原子力規制委員会(原子力規制庁)との交渉記録

日時:2014年7月29日(火)午後1時~2時10分

2. 「震源を特定せず策定する地震動」について

図1. 横ずれ断層モデルM6.5による地震動評価結果

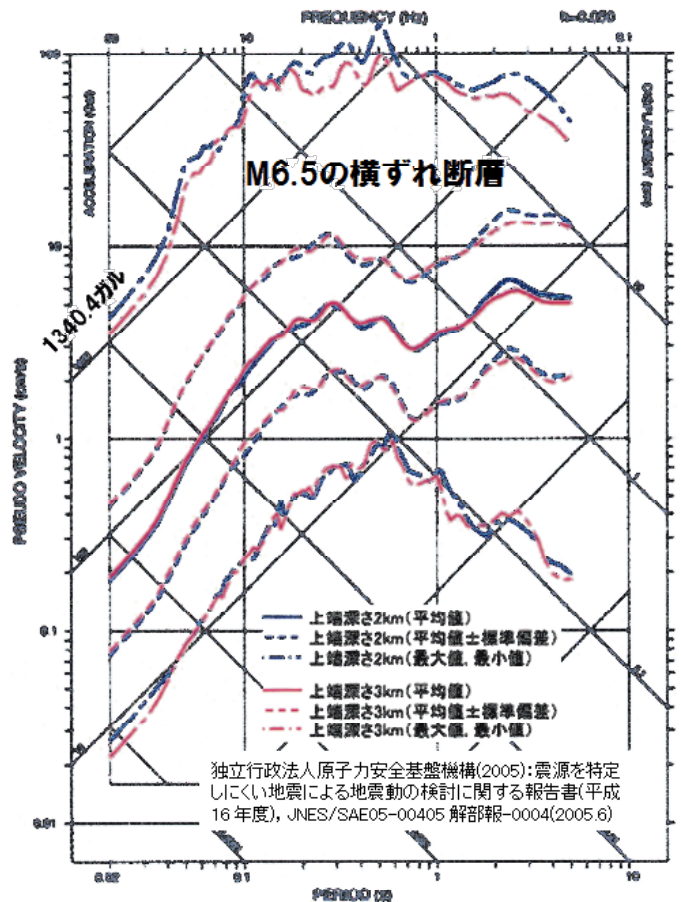
(1) 原子力安全基盤機構JNESは2001~2009年の報告書(前身の原子力発電技術機構NUPECのものを含む)の中で、「震源を特定しにくい地震」による地震基盤表面での地震動を断層モデルで評価し、M6.5の横ずれ断層により、図1のように、震源近傍で1340.4ガルの最大加速度を算定しています。これは、応力降下量と高周波遮断特性について「平均+標準偏差」の小さなバラツキを考慮した結果ですが、震源近傍での地震観測記録の不足を補う意味で重要な地震動評価結果だと言えます。現実にも、2008年岩手・宮城内陸地震M7.2では一関西の地下岩盤で1078ガル(はざとり波では2000ガル相当)が観測されており、1340.4ガルは決して大きすぎる値ではありません。「震源を特定せず策定する地震動」の候補地震は最近十数年程度をカバーするにすぎず、データ不足をこのような地震動評価結果で補うべきだと私たちは考えますが、いかがですか。

(質問) いや、時間が短いので効率的にやりたいと思います。じゃ、時間が短いので効率的に行いたいと思います。このこの図で、M6.5の横ずれ断層、このところの青い線ですね、この左図の最上部をなぞったのがこの青い線ですね。これが1340.4ガルだと。今出てきた回答というのは、あれは単に計算しただけで、地震動として評価する必要のないものだと、おっしゃったと理解していいのですか？

(回答) まず前提から申し上げますと、JNESの調査研究、その報告書に関してまず申し上げますと、そもそもこれを作ったのが、地震動の確率論的な評価を今後検討するに当たって、参考とするために、一様ハザードスペクトルといわれるもの、まさに今(プロジェクターで)出して頂いてますけど、いろんなケースを作ってみてですね、いろんな仮想的な地盤ですとか、あるいは地震発生を想定した上で、いろんなケースを想定して、左側の図がそれなんですけども、いろんなケースを作ってみて、ハザードスペクトルという(年超過)確率曲線を引くために、この調査研究というのが、まずなされていたというのが、前提でございます。これはまさに、仮想的な地盤を想定しまして、その中で、それぞれの(評価)点においてどの程度の地震動が発生するかというようなことを、想定をしているものなので、そういう意味では全く仮想の地盤の話であるというのが第一点でございます。今回、我々が規制基準を策定するに当たって検討しました「震源を特定せず策定する地震動」に関してなんですけども、いずれにしても、基準地震動自体はまさにサイトの特性、それぞれの震源の震源特性ですとか、サイトの地盤の特性、それからサイトの周辺の構造、地質構造なども踏まえた上でそれぞれに対してちゃんとしたものを作るべきだろうというのが大前提としてございまして、その中で「震源を特定せず策定する地震動」については、これまでも、2008年の耐震(設計審査)指針の中でも、「震源を特定せず策定する地震動」を新たに盛り込んでいましたけれども、これも過小評価ではないかとか、いろんなご指摘がこれまでもございました。やはり、この中にご指摘もありましたけれども、候補地震はわずか十数年間をカバーするにすぎないというご指摘もございましたが、確かに、震源が明確でないような地震をちゃんと震源の近傍でしっかり観測した記録というのが、今までそんなに蓄積がないというのも、これも事実でございます。なので、今回の「震源を特定せず策定する地震動」については、これまでにまさに観測された例を、そのサイトの特性に応じて、それぞれの敷地で起きうるか、起きうる場合には、観測結果をもとにしてしっかり評価をすると、それぞれのまさに個別の事例というのをちゃんと当てはめを検討するというふうなスタンスで基準を作っております。なので、(1)、(2)のところでも申し上げますと、このJNESの研究自体について云々、まさにこの研究があったということは事実ですので、それについて云々する訳ではないんですけども、いずれにしても、これ自体は、そういう年超過確率ですとかハザードスペクトルを描くために作った仮想的なものなので、たとえば、ご指摘にあるようなケースを、それぞれをたとえば評価の中に入れていくというのは、そういったことというのは、ちょっと、少なくとも今回、「震源を特定せず策定する地震動」について実際の観測記録を入れていくところとは、ちょっとそぐわないのかなあと思っております。これが(1)(2)への答えでございます。

(回答) まさに、あくまでも仮想震源をもとにして確率論的なハザードスペクトルを作るために作成したものですので、これをそのままサイトの地震動評価に当てはめるかどうかということについては疑問があるということです。

図2. 1997年5月13日鹿児島県北西部地震(M6.3)の鶴田ダムでの地震観測記録と観測位置に相当する評価

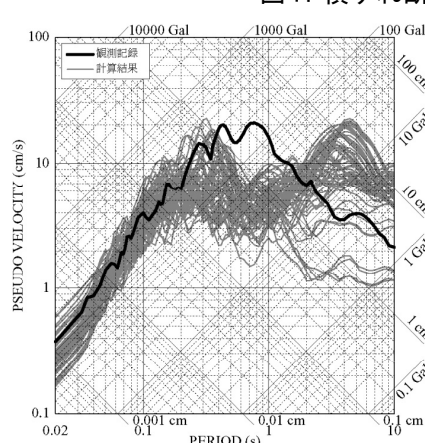
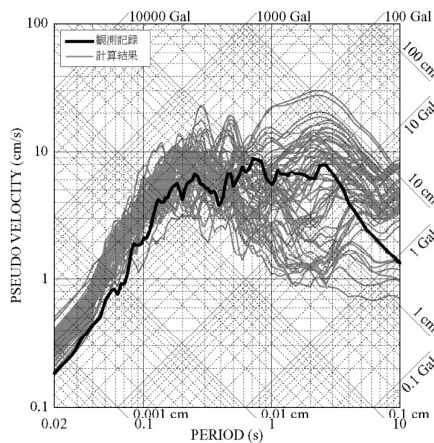
(3) JNESはM6.5の横ずれ断層モデルによる地震動評価結果で1997年5月13日鹿児島県北西部地震による鶴田ダムでの地震観測記録を図2のように良く再現できることを示していますが、九州

(質問) ですからね、確率論的なやつでも、ハザード曲線を出そうと思ったら、地震動評価が確かでないと思えないでしょう。そういう意味で、JNESは実際の観測記録に自分らの作った断層モデルが合うかどうかを評価しているんですよ。それが、質問状でいう図2ですよ。これなんか、1997年5月13日鹿児島県北西部地震、鶴田ダムの等価震源距離が鶴田ダムと同じようなところ±500m、そういうところで、断層モデルで出した地震動とよく合うと、こういう評価をやっている訳ですよ。自分らの断層モデルが使い物にならないようなやつでは、これはやったって意味がないですよ。確率論的な評価でもね、確率を出すためには地震動評価そのものがある程度信頼性の高いものでないと意味がないでしょう。ということはここで出したやつも、こういうような応答スペクトルが出ている。これは単なる仮想上の計算というよりは、実際に起こりうる、そういう地盤の条件の下では起こりうる、そういうものとしてある程度の信頼はあるという、そういうデータではないんですか？

(回答) これはもう、読んでいただいているんでわかりかだと思いますけども、一番下のところにも書いてあるように、実効応力「大」、高周波遮断特性「平均+σ」というふうな形で、かなり起こりにくいようなものを想定しているというふうなことも、この報告書の中には書いてあるというふうにご認識しています。

図3. 九州電力の特性化震源モデルによる1997年5月13日鹿児島県北西部地震の再現計算

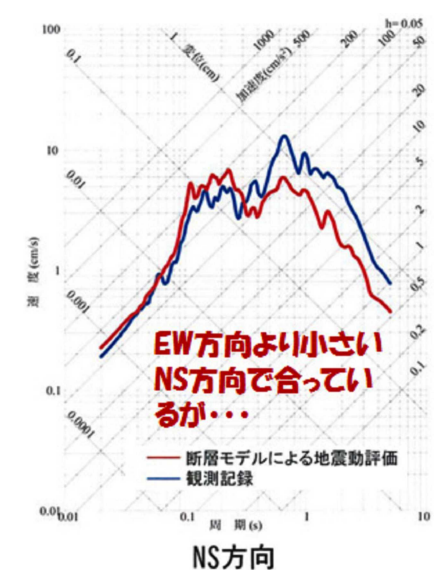
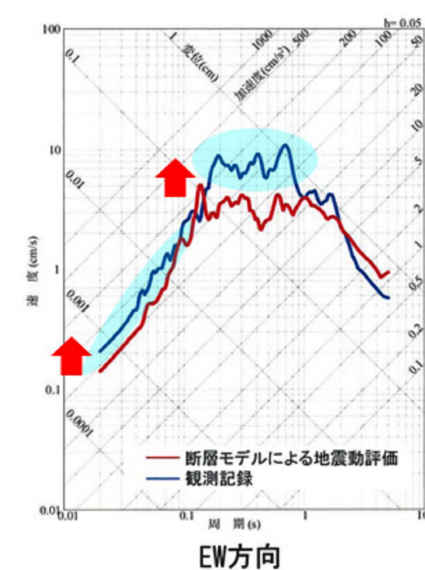
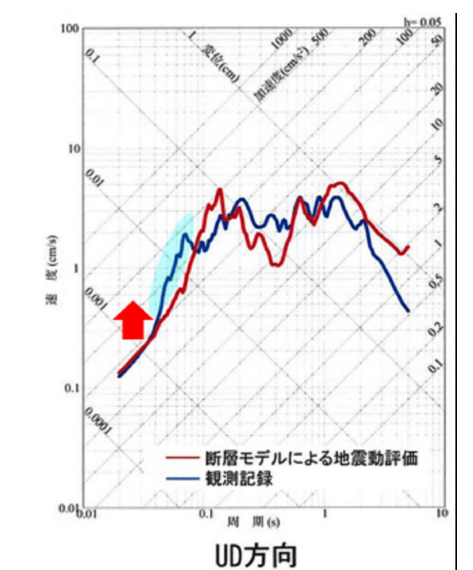
電力による震源モデルでは川内原発敷地内での地震観測記録を十分再現できていません。図3のように、東西EW方向より小さい南北NS方向の波形こそ短周期側で良く合っていると言えますが、短周期側がより大きいEW方向の波形では1/2~2/3にすぎず、上下UD方向でも1/2程度にすぎません。これは、JNESの断層モデルでは地震規模がM6.5と大きくアスペリティ応力降下量も最大19.1MPaと大きいのに対し、九州電力の断層モデルでは、M6.2(0.90×10¹⁶Nmに対応)と小さく、アスペリティ応力降下量も15.9MPaと小さいからだと私たちは考えますが、いかがですか。

また、九州電力は三宅ら(1997)のアスペリティ面積24km²を用いて、断層面積66.2km²と断層平均応力降下量5.8MPaを算定していますが、アスペリティ面積比が36.4%と異常に大きく、経験値と整合しません。三宅ら(1997)に含まれる誤差を考慮してアスペリティ面積を24km²から20.3km²に少し小さくすれば、断層面積は92.4km²、アスペリティ面積比は平均的な経験値22.0%になり、断層平均応力降下量は5.5MPaになります。これらのアスペリティ応力降下量・面積を用いれば、図3の地震観測記録を適切に再現できると私たちは考えますが、いかがですか。

(質問) ほならね、あんたらが、しっかりやったはるやつ、これね、川内で九州電力がやったやつ、上が先ほど言いましたJNESの報告書で、断層モデルでやると良く合いますねと、重なっているんですよ。良く合っていますね、地震基盤での評価ですけど、で、(九州電力の)ここは、NSだけは合ってますけど、EWは合ってませんね。ここは1.5分の1ぐらい、2/3ぐらい、ここは半分ですよ。だから、観測記録はNS方向よりもEW方向のほうが大きい。EW方向の大きい方で合っていないんですよ。これをあんたらは規制委員会の会合で示されながら、合っていないよというコメントは一切なくて、合ってますねということで流されている。こんなん、合っていると、なぜあんたらは評価されたんですか。

(回答) 端的に申し上げますと、川内の地震動評価に関して、断層モデルでの地震動評価が、アスペリティ応力降下量の評価が小さいのではないかとというのが、(公開質問状の)まさに端的なご主張ではないかと思えます。これは(3)も(4)も共通でございます。すでにご存じだと思いますけども、九州電力は強震動予測レシピのやり方に基づいて断層モデルを設定しておりますけども、その中で、アスペリティの応力降下量などについては、敷地の地質構造ですとか、そういったものがよく再現できるだろうということで実際に起こった1997年5月13日の鹿児島県北西部地震の観測記録をもとにアスペリティの応力降下量などの設定をしております。これを元にして実際の断層モデルによる評価をやってまして、これについてはレシピのやり方で出てくるものよりも、十分保守性があるだろうということで、こちらもアスペリティの応力降下量を使って(地震動の)評価をするということ、妥当であるというふうに考えております。その上で、(4)でもご指摘のございますthe Global CMTとか5月13日の地震についてはいくつかの研究論文ですとか、気象庁とか、防災技研もあったかと思えますが、いくつかの地震の解析をしております。地震の解析というのは、実際に地震による揺れの状況から、地震観測結果からですね、地下の断層のモデルの有り様を想定するようなものでして、断層の大きさですとか、応力降下量とかそういうものを逆解析するというものです。その中で応力降下量についてはいくつかの値が研究結果として得られてございます。これらについてはですね、やはり、九州電力が設定した15.9MPaよりも大きくなるようなものも実際にございました。我々も、とくに応力降下量、アスペリティの応力降下量に関しては、特

(回答) 合っているというような評価はしてなくて、概ね再現できているとは思いますが、まさに、これ自体は、グリーン

関数法の要素地震の再現性の検討とかではないんで、そこまで厳密な再現性は必要ないと思うんですけれども、このアスペリティの応力降下量を設定した上で、あのおう、それに加えて、15.9よりも大きな数字を入れても、ちゃんとSsで担保できているということについて確認をしますので、この観測記録自体の厳密な再現性というのは、そこまで考慮する必要はないのかと思います。少なくとも、傾向がわかれば良いと思っています。

北海道留萌支庁南部地震M6.1に基づく川内原発の解放基板表面はざと波および耐専スペクトル(内陸補正後、図中では「スペクトル距離減衰式(2002)」と記載)と縦ずれ断層モデル(地震発生層3~20km)による地震動評価結果の比較(M6.0)

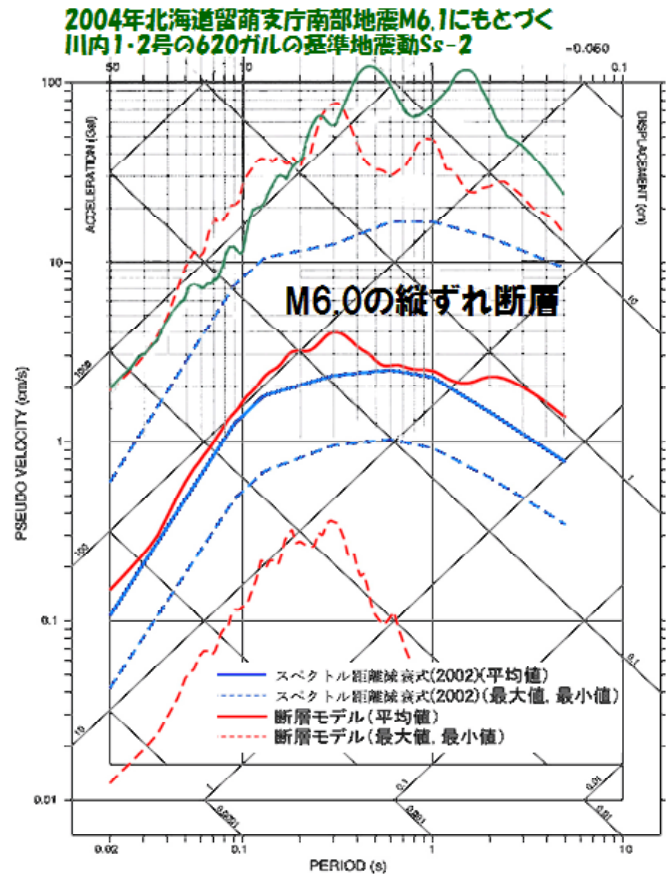
(質問) いやそういうことはないです。それじゃあ、これ。北海道の留萌地震の川内原発の基準地震動で620ガル、実際は585ガルというやつを川内原発の解放基板表面に換算し直して、こう設定しているんですね。これがM6.0の縦ずれ断層、留萌のやつはM6.1ですからほぼ一致しますよね。この傾斜角が45度で、留萌が25度だから傾斜角はちょっときついですけど、この留萌の地震が最大のやつに合っているんですよ。JNESの断層モデルでは最大のやつが高周波遮断特性がプラス標準偏差1ね。実効応力大。重ね合わせですよ。重ね合わせをやったやつで、この留萌の観測記録

に合ってますよ。これはきわめて起こりにくい、そういう地震動なんですか？これ、重ね合わせなかったら、もっと小さいですよ。この青い破線(耐専スペクトルの最大値曲線)程度ですよ。

(質問) そうです。これは九州電力のやつを重ねただけです。単純に重ねただけですので、ほぼ合うということは、合うというよりはむしろ過小評価しているということになっているんですよ。周期の大きいところはね。ここ(短周期側)も、重ね合わせて、きわめて起こりにくいと、あなたは仰ったけど、そういうやつにびたっと合っているじゃないですか。ということはね、留萌の地震、あの地震観測記録ね、あれはここ十数年で、ぽこっと出てきたんですけど。ああいうやつでも、JNESの断層モデルね、重ね合わせなかったら、もっと下なんです。逆に言うと、JNESの断層モデルでも、過小評価になっている。それを無理して、無理でもないと思うけど、標準偏

(回答) あおう、その、少なくとも、重ね合わせは起こりにくいというふうなことは、すみません、何ページかはちょっとあれしてないんですけど。そういう話は書いてはあったんですけどけれども。ちょっと、留萌の地震を当てはめてそれとどうかということについては、ここ(JNESの報告書)には出てこないですよ。これはあれですか、先生の方で計算されて、留萌のやつを当てはめたということですか？

(回答) あのう、元々の確率の計算自体が仮想的なモデルをもとに作っているということについてはまさにその通りなんです。で、あの一、たぶん、えーっとですね、縦ずれのところについてはですね…。ちょっと、あの一、実際にこの報告書をまとめたときのやり方を含めてですね、もしかすると、さらに、それこそ検討の余地が必要な、そういう、その実際にですね、そもそもの、縦ずれのところのM6.0の曲線自体について、レベル自体が、たとえば小さいんじゃないかとか、そういったことも含めてもう一回よく見てみないといけないかなと思います。いずれにしてもこれだけがすべてではないと思いますけども、あの一、ご指摘の点はよくわかりました。ご指摘されている点については。
